第3章 予防事務質疑応答

第1節 一般事項

問 16 長屋の取扱いについて

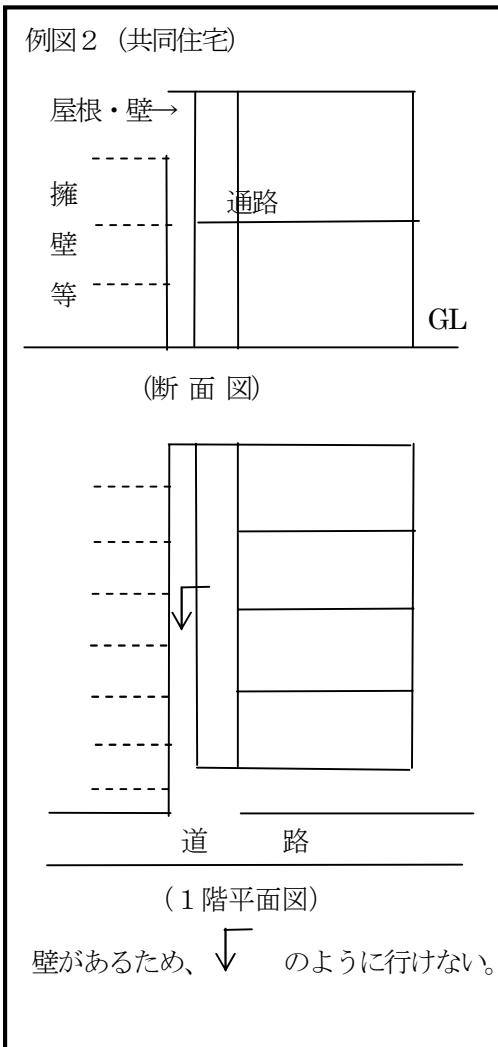
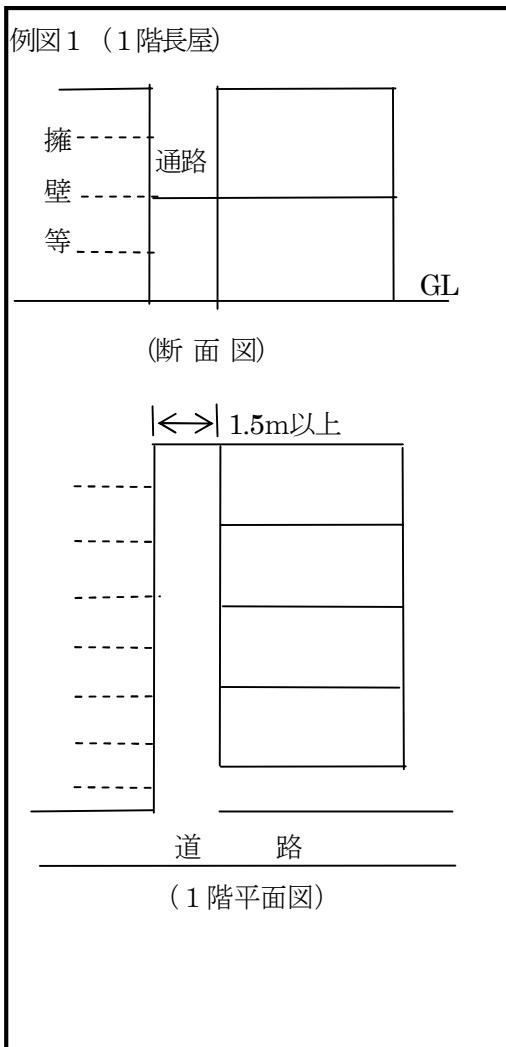
長屋の取扱いについては、同一形態であっても共同住宅として取り扱っている例があるので、次の場合どのように取り扱うかご教示ください。※別添例図1～6

答 例図1、4、6は1階長屋、2階共同住宅の(16)項口とする。

例図2、3、5は共同住宅とする。

ただし、原則として次のように取り扱う。

1. 建築構造的な部分（階段、廊下等）を共用する場合は共同住宅とする。
2. 建基法上床面積として算入される部分を共用する場合は共同住宅とする。
3. 通路幅は、1.5m以上とする。（建基令第128条）
なお、1.5m未満の場合は共用部分として取り扱う。

例図3 (共同住宅)

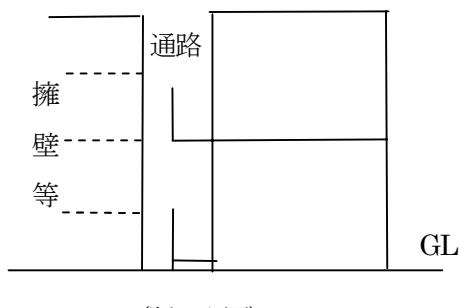
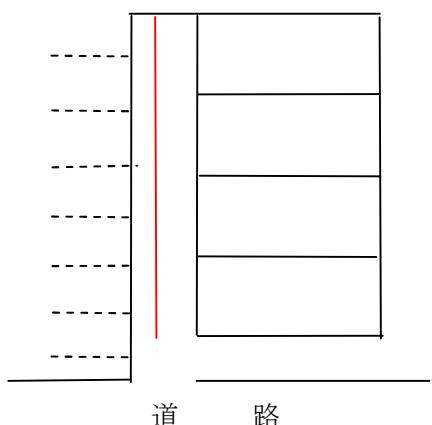
1階通路に手すり等がある。

例図4 (1階長屋)

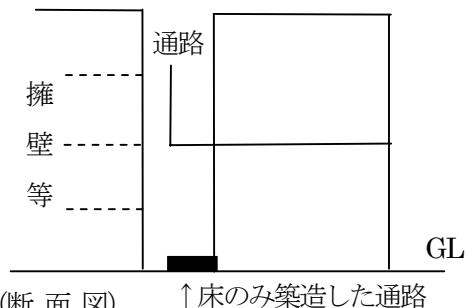
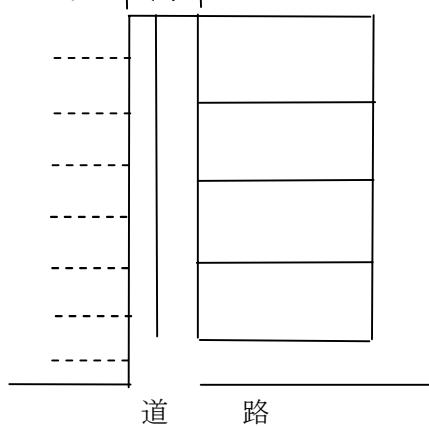
↑床のみ築造した通路

1.5m以上

長屋の前に通路として建造してある。

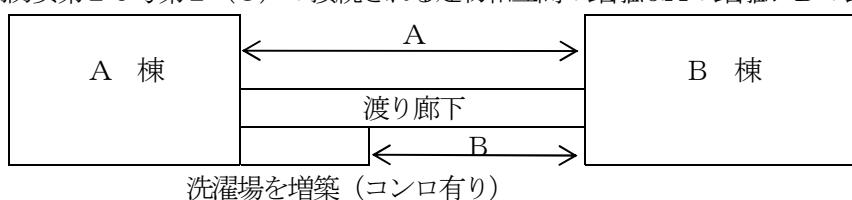
問1 例図の場合、渡り廊下が「消防用設備等の設置単位について」(昭和50年3月5日付消防安第26号通達(以下「消防安第26号」という。)) 第2、1に適合し別棟扱いとなる場合、渡り廊下の床面積はA棟B棟に按分しなければならないか。

答 渡り廊下の接続部分に防火戸が設けられている場合は、渡り廊下を独立棟として取扱っても差し支えない。なお、上記防火戸が設けられていない場合は、お見込みのとおり。

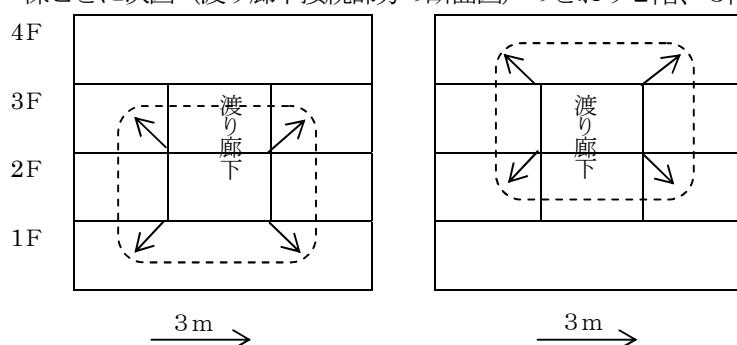
問2 消防安第26号第2(3)の接続される建物相互間の距離はAの距離かBの距離か。

答 Bの距離によられたい。

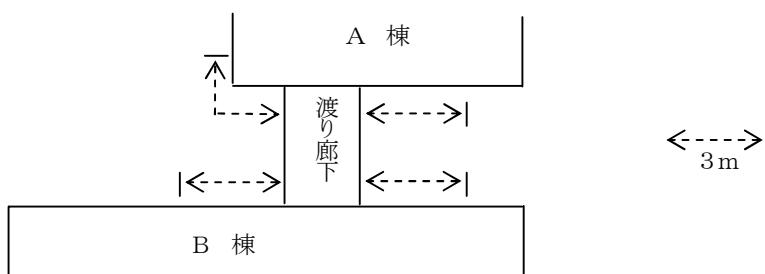
問4 それぞれ4階建ての2棟間において2階及び3階を渡り廊下で接続した場合、消防安第26号第2.1.(3).アの開口部制限の範囲をご教示願いたい。

答 棟ごとに次図(渡り廊下接続部分の断面図)のとおり2階、3階それぞれに判定を行う。

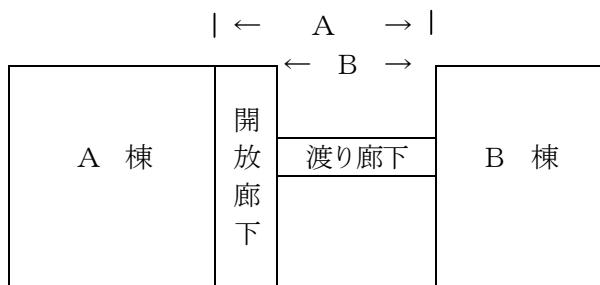
問5 下図（平面図）のように2棟間を渡り廊下で接続した場合の消防安第26号第2. 1. (3). アの開口部制限の範囲を次のように取り扱ってよいか。

答 お見込みのとおり。

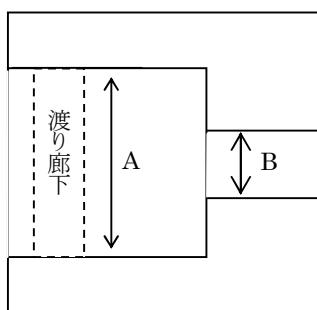
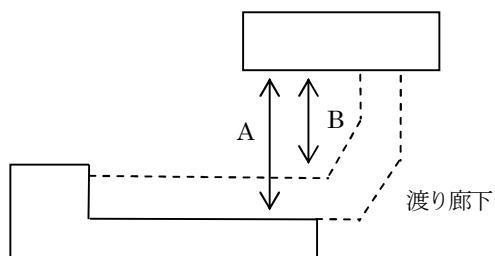
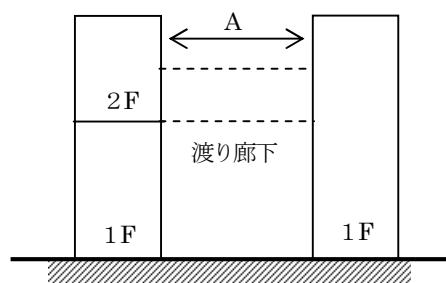
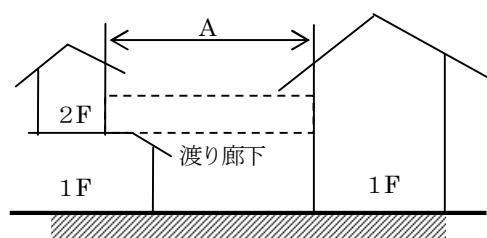
問 消防用設備等の設置単位について(昭和 50 年 3 月 5 日消防安第 26 号) 第 2、1、(3) に示す建築物相互間の距離の測定を下図のように A の部分として取り扱ってよいか。

答 設問の場合はいずれもお見込みのとおり。

図 A

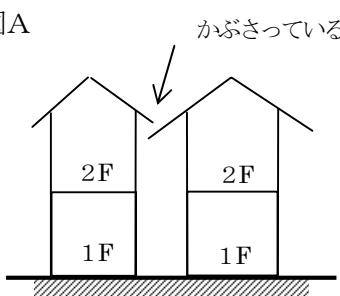
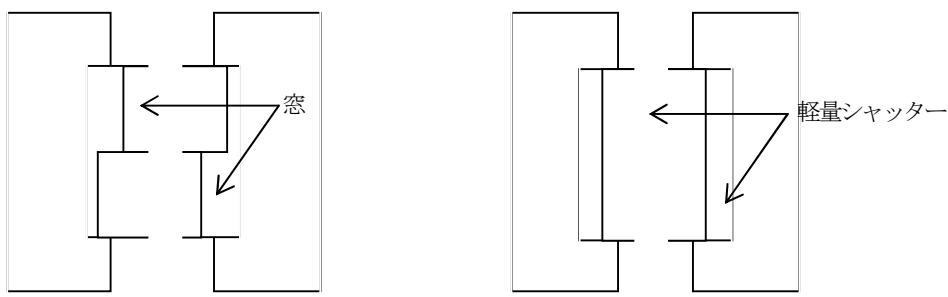
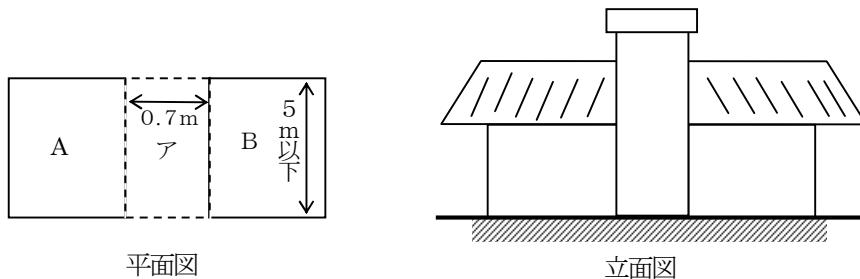
- (1) 26 号通達第 1 中の「棟」の解釈については、外壁、柱、小屋組、はり、屋根等建築物の主体的な構造のすべてを独立して具備するものとして解してよいか。
- (2) 下図のような建築物は、26 号通達第 2 中の「(その他これらに類するものを含む。)」に含めてよろしいか。
 - (ア) 相互の建築物のひさしあるいは屋根が、一方の建築物にかぶさっている場合又は接している場合(図 A 参照)で、相互の建築物の面するそれぞれの外壁に窓又は出入口が対面しているもの。(図 B 参照)

- 答(1) 「消防用設備等の設置単位について」(昭和50年3月5日付消防安第26号消防庁安全救急課長通達)(以下「26号通達」という。)において「棟」とは、原則として、独立した一の建築物(屋根及び柱若しくは壁を有するもの。以下同じ。)又は、独立した一の建築物が相互に接続されて一体となるものをいう。
- (2) 設問の場合は建築物相互が構造的に結合されていないので、26号通達第2の「(その他これらに類するものを含む。)」には含まれない。

図1

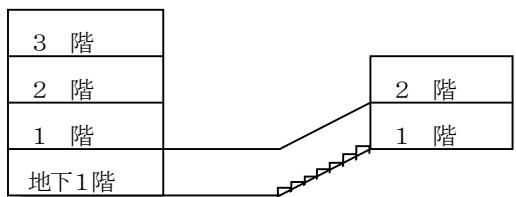
- 1 地下連絡路とは、建築物と建築物が地下通路により接続されるものに限られると解してよいか。
- 2 別図1、2、3の場合も地下連絡路と判断してよいか。

地下1階と1階を接続する場合
(連絡路の天井が途中から地上に露出する)

- 2 お見込みのとおり。なお、図1の場合、当該地下連絡路のうち天井が地上に露出する部分が過半で、かつ、天井が地上に露出しない部分の長さが3m以内である場合の当該連絡路の排煙設備は、昭和50年3月5日付消防安第26号「消防用設備等の設置単位について」消防庁安全救急課長通達2、1（3）ウC aの自然排煙とすることができます。

図2

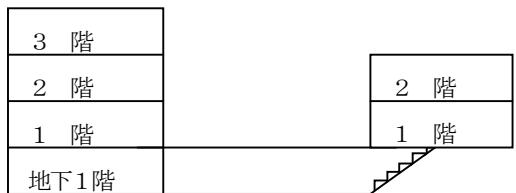
地下1階と1階を地上で接続する場合

図3

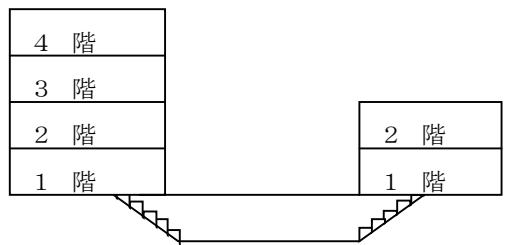
建築物と建築物を地下連絡路で接続する場合

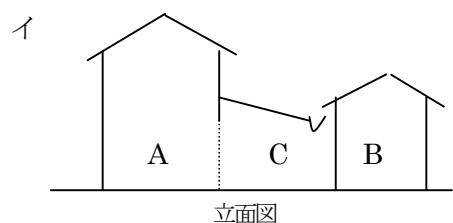
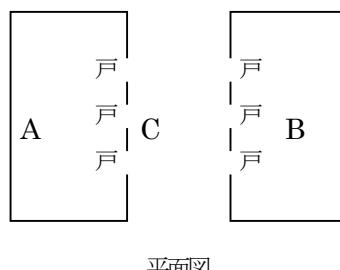
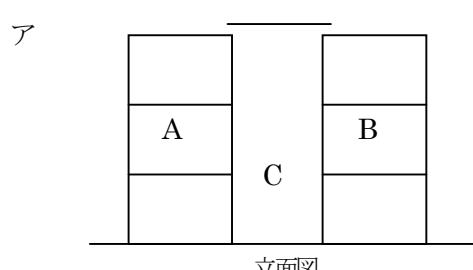
(1) 下図の防火対象物は、A、B、Cを合わせて1棟として扱う。

C 部分は、貨物の積み下ろし場に使用されている。

建具製作所で、作業行程上 A、C、B 部分が関連している。

答 (1) 設問の場合 1 棟として取り扱うことはできない。

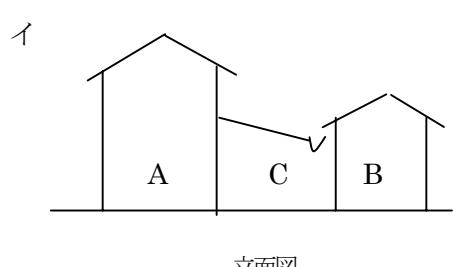
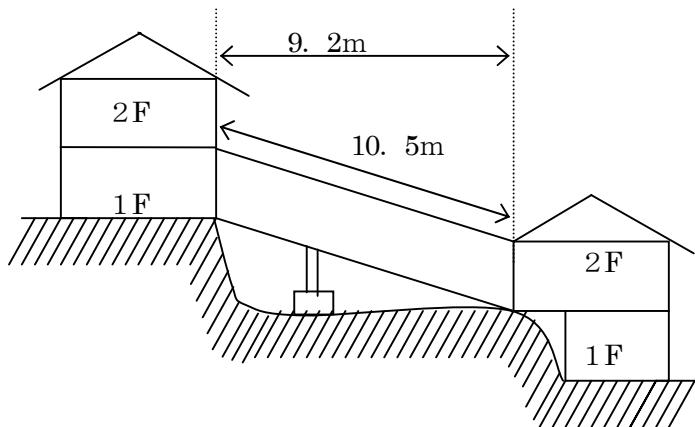
(2) 下図の防火対象物は、それぞれ別棟として扱う。

C 部分は A、B 棟に出入する者の通路のみに使用されている。

A、C は一体として使われている。B、C 間は往来できない。

(2) さしつかえない。

別図 1

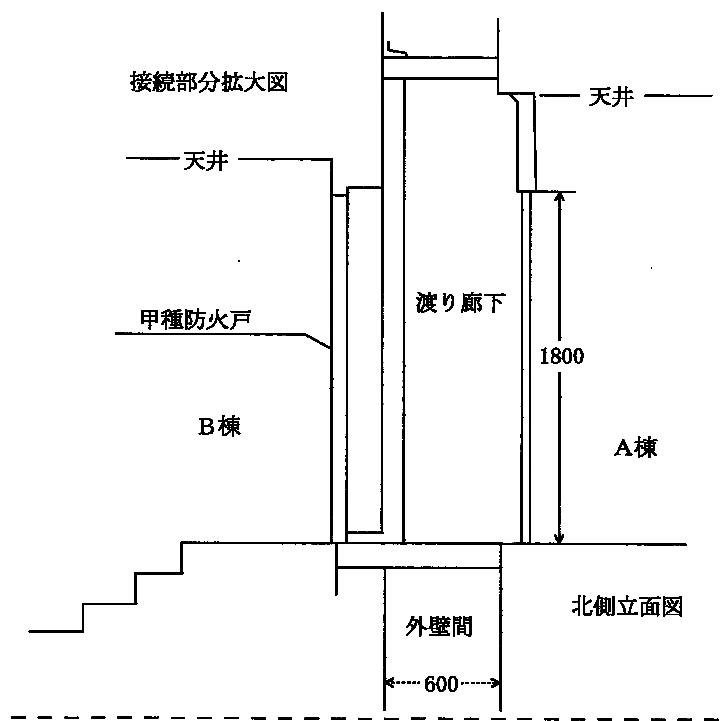
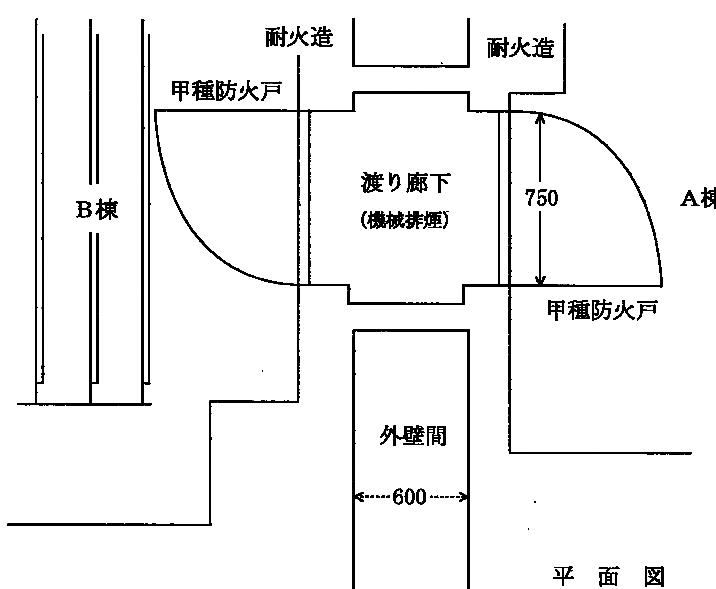
このことについて、別図のとおりA棟とB棟を幅員75cm、長さ60cmの渡り廊下で接続し、渡り廊下は昭和50年3月5日付消防安第26号第2ただし書きに適合させ、消防用設備等の設置についてつぎのとおり疑義が生じましたのでご教示願います。

1 別図に示すA棟とB棟は別棟として取り扱うことができるか。

2 別棟として取り扱うことができない場合、別棟となるための渡り廊下の最低の長さはどの程度か。

別棟扱いとするのは、好ましくないが、基本的には別棟として取り扱ってよろしい。

1により承知されたい。

なお、災害弱者を収容する施設であるため、設備の充実を図るよう指導されたいとの意向が示されているので、付言しておく。

図1
(平 面 図)

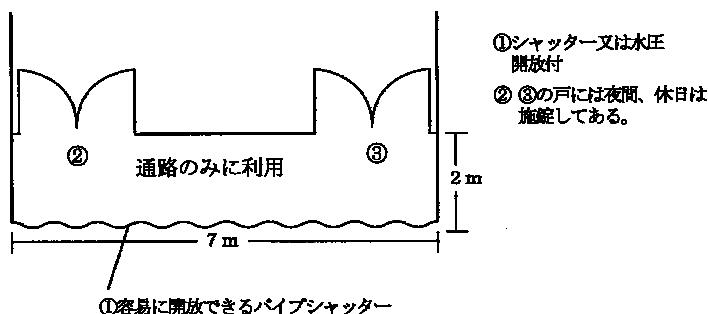
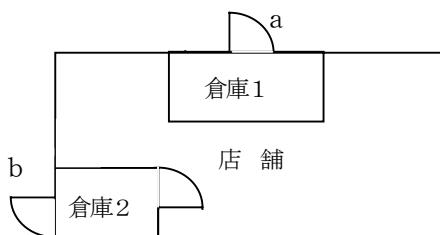
問1 シャッターと両開き戸が二重に設けられた開口部の取扱いについて、図1の場合、1～3のいずれによるべきか。また、図2の場合はどうか。

- 1 有効開口部の面積は②又は③のいずれか一方とする。一部分に偏在しているため規則第5条の2第1項の「2以上有する…。」に該当しないものとする。
- 2 有効開口部の面積は②、③の開口部の合計とする。
- 3 シャッター①を開けた状態を開口部面積とする。

答 設問の図1の場合は、規則第5条の2第1項の避難上又は消火活動上有効な開口部（以下「開口部」という。）とは、認められない。

ただし、設問の場合のシャッターが屋内からも手動により開放でき、かつ、両開き戸が屋内及び屋外から手動で開放できる場合は、②及び③の部分はそれぞれ開口部と認めてさしつかえない。

設問の図2の場合は、図1の場合によられたい。

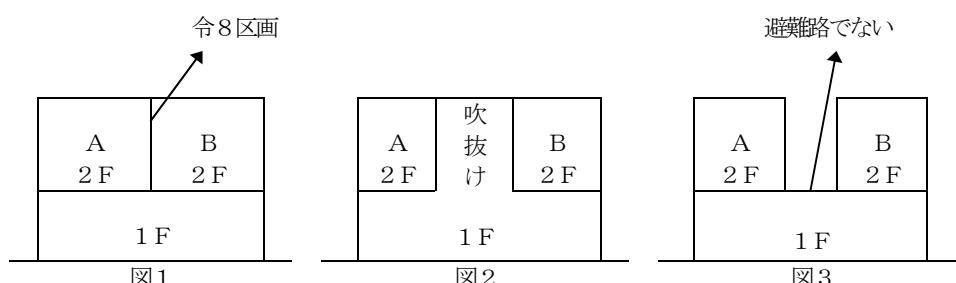
問6 無窓階の判定について

上図の場合、いずれも2階のA部分とB部分との往来が直接できないとき、又はほとんどできないときはA・Bとも単独で無窓階の判定をしてもよいのか。

答 図1から図3までにおいてA部分及びB部分を併せて判定すること。なお、A及びBの部分に平均して開口部を設けるよう指導されたい。

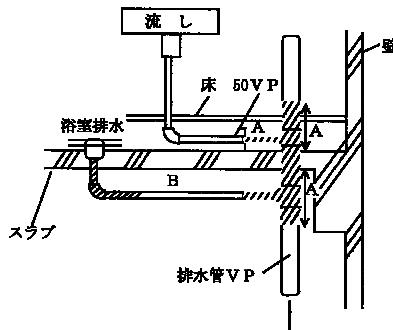
- (1) 上下の住戸間の床を貫通する場合。但し、浴室排水に鉄製トラップを使用する場合。

A \geq 1m
Aは鋼管又は安全センターの性能評定を受けた管を使用する。

- (2) 上下の住戸間の床を貫通する場合。但し、浴室排水に鉄製以外のトラップを使用する場合。

A ≥ 1m
A・Bは鋼管又は安全センターの性能評定を受けた管を使用する。

答 お見込みのとおり。

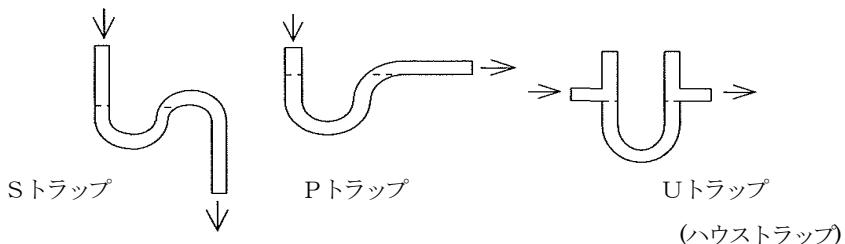
問2 令8区画等を貫通している部分及びその両端1m以上の範囲は鋼管等を使用することとされているが、次の場合、貫通部から1m以内となる部分の排水管に衛生機器を接続してよい。か。

- (1) 衛生機器の材料は、不燃材料である。

(2) 排水管と衛生機器の接続部には、塩化ビニール製の排水ソケット及びゴムパッキンが用いられているが、これらは不燃材料の衛生機器と床材で覆われている。

答 さしつかえない。（「令8区画及び共住区画を貫通する配管等に関する運用について」（平成19年10月5日付け消防予第344号）別添）

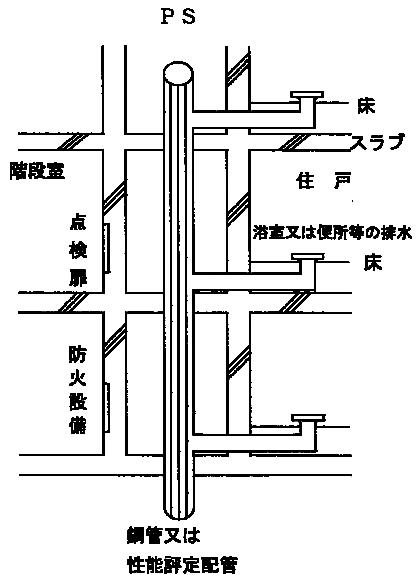
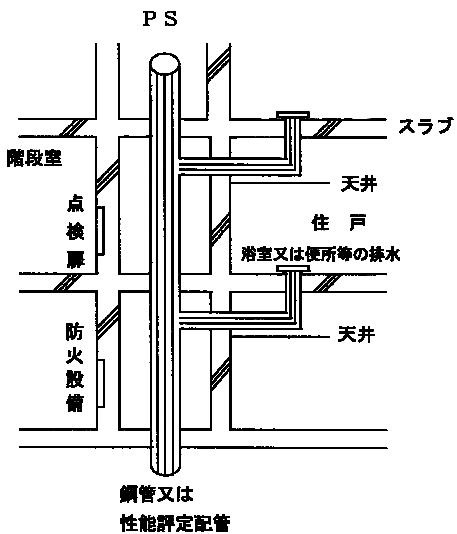
問3 共同住宅等特例基準（220号通知）を適用する場合のパイプスペース内の配管規制について次のとおり取り扱ってよいか。

ア スラブ上ころがし配管の場合

立管が鋼管又は性能評定配管であれば、横引管の材質及び貫通する穴相互の離隔距離は問わない。

イ 天井内配管の場合

立管及び横引管が鋼管又は性能評定配管であれば、貫通する穴相互の離隔距離は問わない。

答 お見込みのとおり。

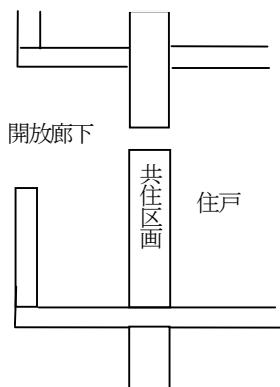
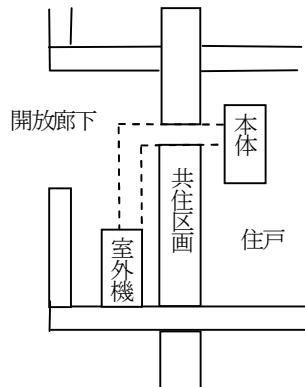
問4 開放廊下に入居後のための冷媒管用スリーブ $\phi 100$ を設けることは可能と思料するが、冷媒管を設置時の配管貫通処理「53号通知」(平成7年3月31日付消防予第53号)は必要か。

答 平成8年7月17日付消防予第145号7. (2)により必要ない。
